# 地域の皆様から寄せられたご意見・ご要望について

加古川バイパスリニューアル計画(案)につきましては、「加古川バイパスリニューアル検討協議会」(建設省・兵庫県・兵庫県警・加古川市)で作成いたしました素案の概要を、前号(VOL.4)までですべてご紹介いたしました。

今回のリニューアルニュース(VOL.5)では、皆様からのご意見・ご要望とそれらに対する回答としまして、現段階における考え方をお知らせいたします。

図-1

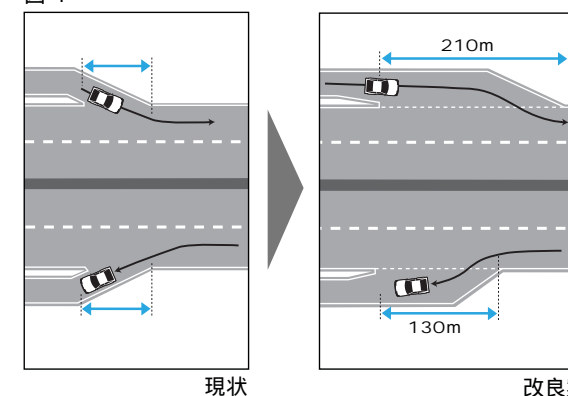
- 加速車線が短くて危険なので改良してほしい。(1件)
- 渋滞の多い箇所については、既存のランプを残したまま新たにOFFランプを設置してほしい。(2件)
- ・OFFランプの箇所を2倍にしてはどうか。(1件)
- ・OFFランプを2車線にしてほしい。等(3件)
- 加古川西詰めONランプ(上り線)を廃止してもらっては困る。(1件)

加速車線および減速車線の長さが短い箇所については、ランプ改良を実施していく予定です(図-1)。新たなOFFランプの設置については、現在のOFFランプの間隔が平均で約3kmと短く、これ以上ランプの間隔を縮めると、ONランプから入る交通と新たなOFFランプから出る交通が本線上で輻輳し危険です。また、新たなOFFランプから下りた交通を接続できるような南北方向の幹線道路がないため、生活道路へ進入する車が増え、周辺の交通環境が悪化するおそれがあります。OFFランプの2車線化については、用地の余裕があるランプについては2車線にしたいと計画していますが、すべてのランプを2車線にするためには、周辺市街地の用地買収が必要になることから難しいと考えています。また、ランプと側道の合流部付近については、渋滞対策として図-2のように、交差点改良等とあわせてスムーズに合流できるような対策も考えています。既存のランプの廃止は考えていません。

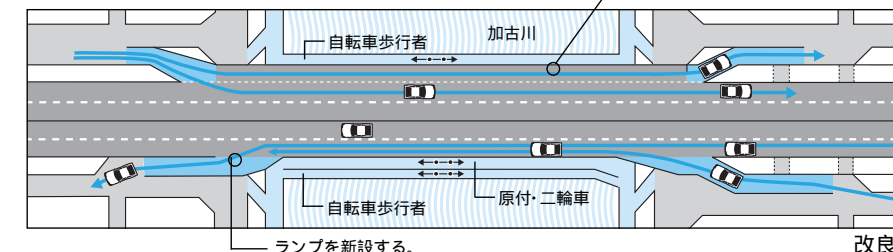
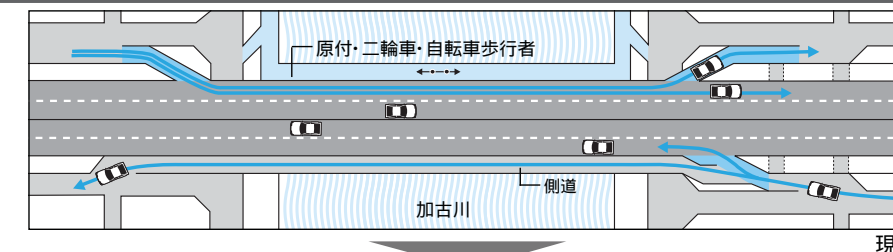
- 側道橋を渡った自転車・歩行者が川沿いの道路へ下りる時、下り坂で見通しが悪く危険であるので、側道橋を川沿いの道路を越えるまで延長してほしい。(1件)
- 下り線の改良案では、加古川を渡るだけの車も必ず本線に合流する必要があるため、上り線・下り線とも側道と本線を分離してほしい。その上で、下り線本線からのOFFランプを設置してほしい。(1件)
- 加古川の左岸・右岸道路からバイパスへスムーズな進入ができるループ形式のインターチェンジのようなものを考えてほしい。(1件)

特に自転車が、側道から下りてきた勢いで車道に飛び出さないよう、傾斜の緩い下り道にする等の安全対策を考えていきます。なお、側道橋を川沿いの道路を越えるまで延長することは、追加用地が必要となり、沿道の市街地への影響が大きいため、難しいと考えています。新加古川大橋付近における渋滞の緩和や交通の安全性向上のため、橋の拡幅による改良を検討しています。現段階では、橋梁技術面からみて既存の橋の拡幅は上り下り合わせて本線5車線が限度です。6車線化の技術的な可能性についても引き続き検討していきたいと考えております。なお、本線への出入りが安全にできるように、十分な加速、減速の車線の長さを確保する予定です。加古川の両側には、バイパスと側道を接続する現在のランプが必要ですが、ループ形式のインターチェンジとするには、現ランプを撤去しなければなりません。また、広範囲な用地が必要となり、沿道の市街地への影響が多いため、難しいと考えています。

付加車線の設置により、側道交通と本線交通の織り込みをなくす。

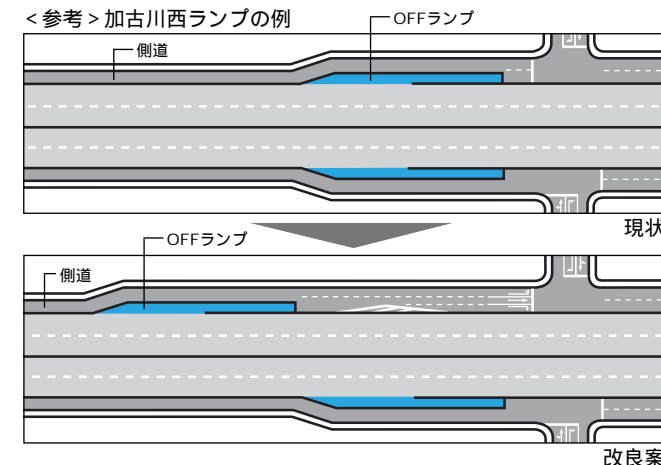
- OFFランプからの車両との合流が短い区間で行われるため危険である。
- 側道とランプの信号を別々にしてほしい。(2件)
- 2車線にすれば渋滞も緩和されるのでは。(6件)
- JR加古川線をまたぐ側道について、本線に上がるランプと勘違いし、特に大型車が立ち往生して困っている。
- JR加古川駅の橋上化に伴い、JR加古川線をバイパスの北側まで高架にできないか。(2件)
- 穴門（横断ボックス）付近について側道の路面表示等の交通規制を考えてほしい。(2件)
- 歩道と車道に段差があったり、歩道の幅が狭いため、自転車・歩行者が車道を通行するので危険である。(2件)

ランプ改良や交差点改良と併せて、合流区間の車線数を増やす（ランプ改良関係の項 図-2参照）などランプと側道との合流がしやすくなるような改良を考えています。

また、OFFランプと側道の合流部から交差点までが短い箇所では、合流に必要な長さを十分確保するよう検討しています。そのため、ランプの移設が可能な箇所については、ランプの位置を交差点から離れる方向に移動することも併せて考えています。

**No.10**  
 No.10ボックスは、JR東加古川駅周辺の開発計画に合わせて大きな断面(幅14.0m・高さ4.5m)に造り替えることを考えています。

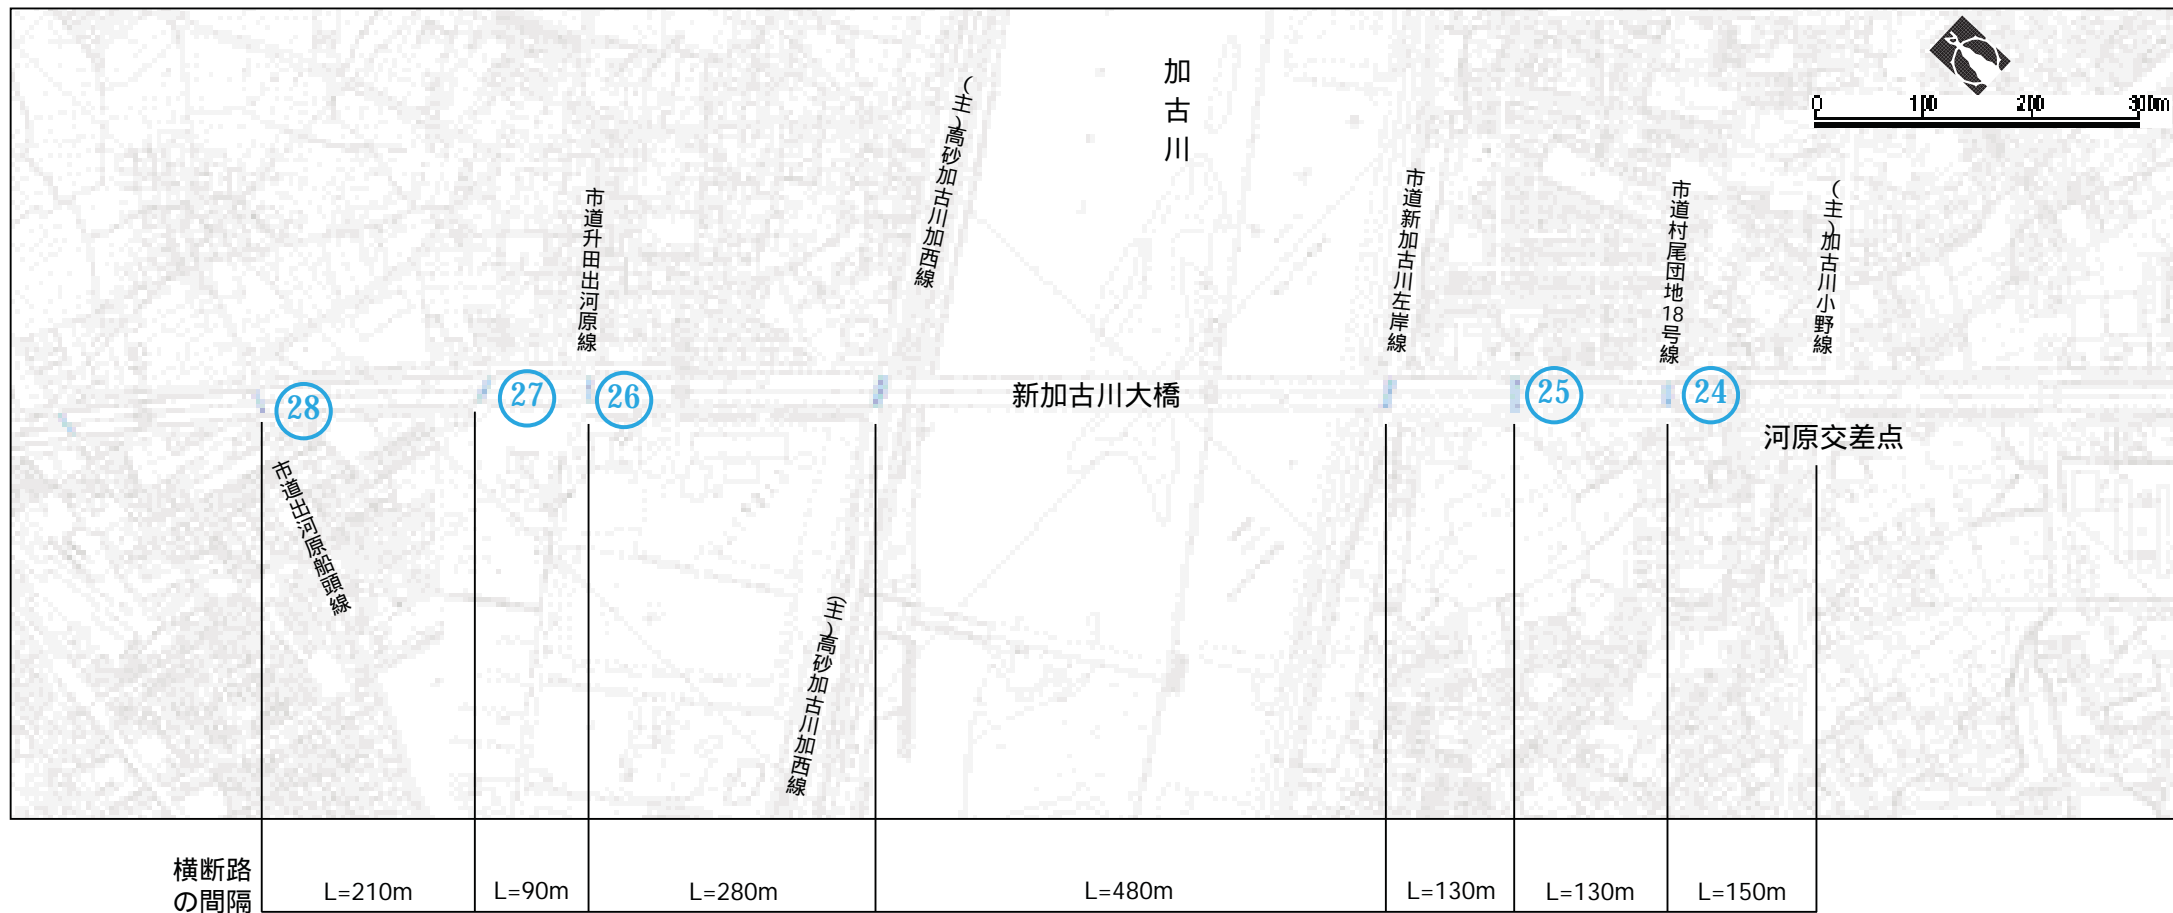
**No.10, No.11**  
 <質問>  
 ・具体を知りたい。  
 ・取付市道(新在家野辻線)の整備(拡幅、歩道段差解消)をし

**回答**  
 JR東加古川駅の北側の市道新在家野辻線のボックス(2箇所) No.10(幅4.0m・高さ2.1m) No.11(幅6.0m・高さ4.1m)  
 両ボックスはバイパス北側地区から、JR東加古川駅へ連絡するボックスで、ともに自動車・歩行者・自転車の利用が多く、事故が多発しているため、改良を考えています。

**No.11**  
 No.11のボックスは、歩行者・自転車の安全を確保するため、歩車分離が必要です。現在の幅6.0mでは、歩道と車道を分離すれば自動車の対面通行はできません。東側約80mのNo.10のボックスを大きく造り替えることから、南行き自動車はそちらを利用していただき、北行きの一方通行にしたいと考えています。
